Instandsetzungsarbeiten und Brandschutzsanierung der Liegenschaft Amtsstraße 2

Aktenzeichen **31378-23-25**
Grundstück **Schönberg, Schönberg, Amtsstr. 2**
Gemarkung Schönberg
Flur 1
Flurstück 230/136
Vorhaben **Brandverhütungsschau an der regionalen Schule Schönberg**

Befundschein

über die Brandverhütungsschau (BVS) vom **31.05.2023**
an der reg. Schule mit Grundschule Schönberg

6.2.1 Zweiter Baulicher Rettungsweg für die Gebäude mit Obergeschossen

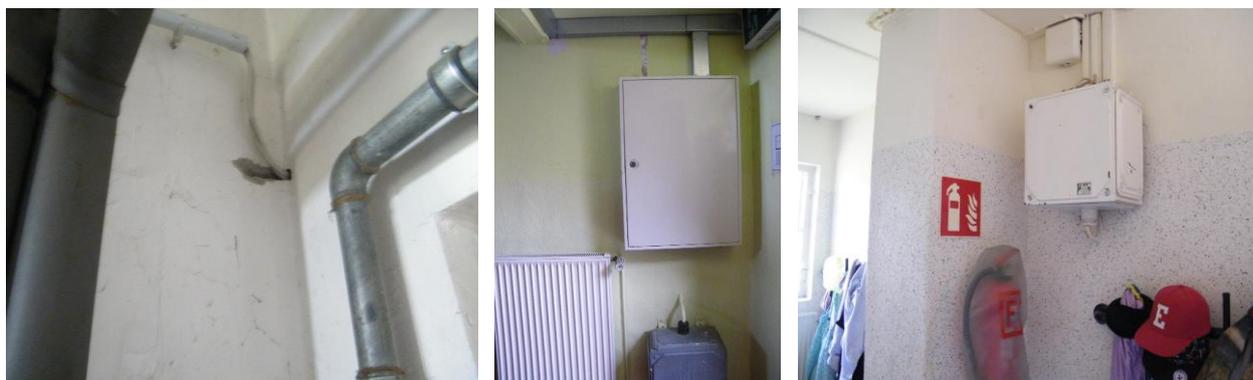
Für die oberen Aufenthaltsräume im Hauptgebäude (gelb/weiß), wie auch das Nebengebäude (Backstein), steht für die oberen Geschosse kein zweiter baulicher Rettungsweg zur Verfügung.

Aufgrund der Art und Nutzung des Gebäudes (Sonderbau) kann eine schnelle Rettung aller Personen über die Geräte der Feuerwehr nicht gewährleistet werden.

Gemäß § 33 Abs. 3 LBauO M-V müssen bei Sonderbauten zwei bauliche Rettungswege für Nutzungseinheiten mit Aufenthaltsräumen vorhanden sein, wenn sich aufgrund der Personenzahl Bedenken für die Rettung ergeben. Dies ist hier der Fall!

Es muss in Zusammenarbeit mit einem Fachplaner für Brandschutz eine adäquate Lösung für die Rettungswegführung gefunden werden.

**Bis eine Lösung gefunden ist,
besteht für die betroffenen Räume (Obergeschosse beider Gebäude)
eine NUTZUNGSUNTERSAGUNG!**

6.2.3 Notwendiger Treppenträume mit Holztreppe

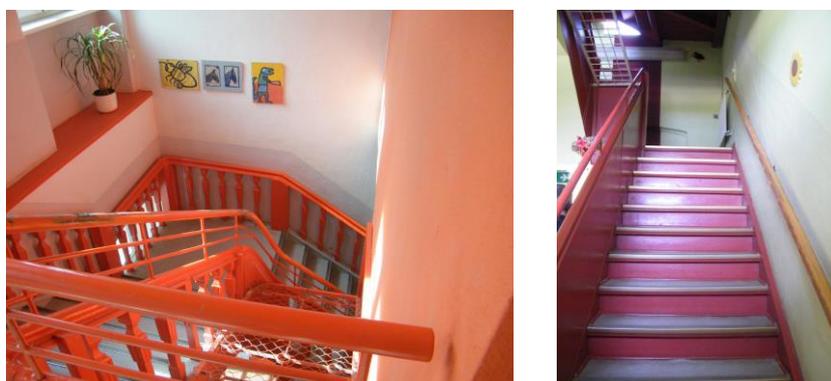
Jedes der Gebäude mit Obergeschossen verfügt über jeweils nur einen notwendigen Treppenraum und in beiden Fällen ist die Treppe aus Holz. Ein genehmigtes Brandschutzkonzept für die Nutzungsart „Schule“ ist nicht vorhanden. Deshalb muss hierzu mindestens eine Kompensationsmaßnahme in Zusammenarbeit mit einem Fachplaner geschaffen werden, damit die Sonderbauanforderung an Treppenträume erfüllt wird.

Laut § 35 Abs.5 Pkt3. Müssen in notwendigen Treppenträumen die Bodenbeläge (hier die Holztreppe), ausgenommen Gleitschutzprofile, aus mindestens schwerentflammenden Baustoffen bestehen.

6.2.3 Gasleitungen nicht gekennzeichnet

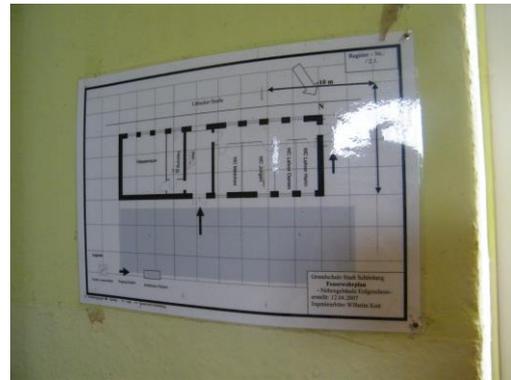
Die Gasleitungen sind nicht gekennzeichnet und müssen für das Gebäude unverzüglich gekennzeichnet werden gemäß § 42 Abs. 1 LBauO M-V i.V.m. TRGS 201.

Diese Anlagen müssen für die Feuerwehr leicht zu erkennen sein, um eine mögliche Gefahr besser ausschließen zu können. Die Rohre der Gasleitung sind mit der Farbe Gelb RAL 1021 zu markieren.
